# VERKSTADS- MEDDELANDE

BETR. DÖRRBACKSPEGEL	PRODUKT P
	GRUPP 84
	NR. 10
DATUM Juli 1969

### Infästning och justering av dörrbackspegel.

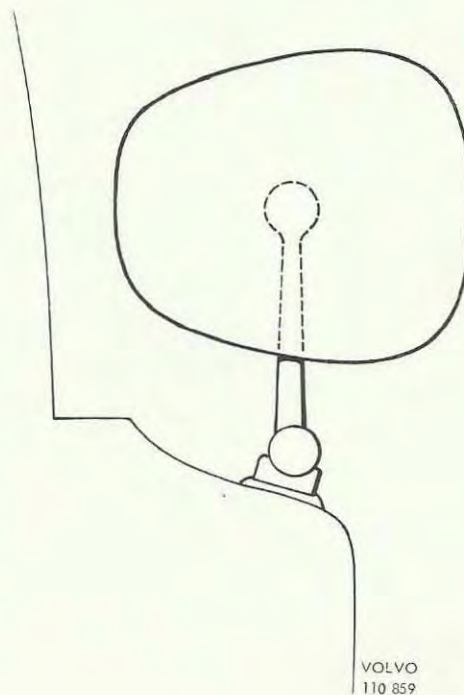
Vid körning med hög hastighet på ojämn väg har det förekommit vibrationer i dörrbackspeglarna. Av denna anledning har de båda invändiga planbrickorna ersatts med en större bricka, detaljnummer 683499. Denna bricka är införd från och med följande chassinummer

I detta sammanhang vill vi även ge ett råd beträffande inställning av spegeln på passagerarsidan på 140 och 164. Bästa sikt bakåt erhålls om armen vrids upp så att den står lodrät, se bild.
